ТЕХНОЛОГИЧЕСКИЕ УКАЗАНИЯ ПО ВЫПОЛНЕНИЮ РЕГЛАМЕНТНЫХ РАБОТ НА САМОЛЕТАХ Ан-24, Ан-26, Ан-30

Выпуски 12, 13

ВЫСОТНАЯ И ПРОТИВООБЛЕДЕНИТЕЛЬНАЯ СИСТЕМЫ

лист регистрации изменений технологических указаний выл. 12, 13

Рис. 7. Принципиальная схема стенда для проверки регуляторов давления и выпускных клапанов:

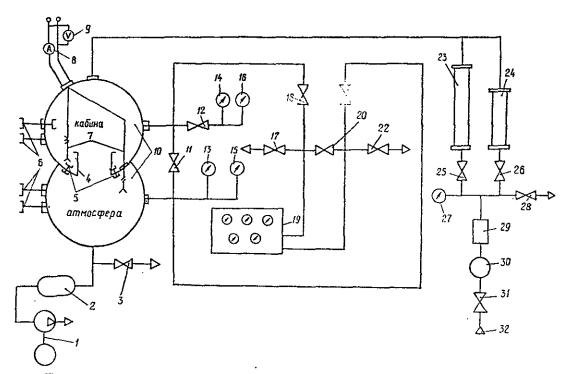
Колонка 1, текст "Примечания" изложить в следующей редакции:

Примечание. 1. Для стендов оборудованными ротаметрами РМ-4 и РМ-2 вместо кранов "ОТКЛЮЧЕНИЕ РОТАМЕТРА РС-5" и "ОТКЛЮЧЕНИЕ РОТАМЕТРА РС-3" использовать соответственно краны "ОТКЛЮЧЕНИЕ РОТАМЕТРА РМ-4" и "ОТКЛЮЧЕНИЕ РОТАМЕТРА РМ-2.
2. Расход воздуха на стенде, контролируемый ротаметром РС-5, дол-

жен быть (80+ 10) л/мин вместо расхода воздуха 60-70 ед (105-120 дм 3 мин), указанного в тексте данной техкарты.

3. Регистрация показания приборов при снятии параметров должна производиться при установившемся режиме (стрелки вариометров "КАБИНА"

и "ATMOCФEPA" находятся на нуле). 4. Стенд СВС для проверки агрегатов СРД должен быть аттестован метрологической службой АТБ.
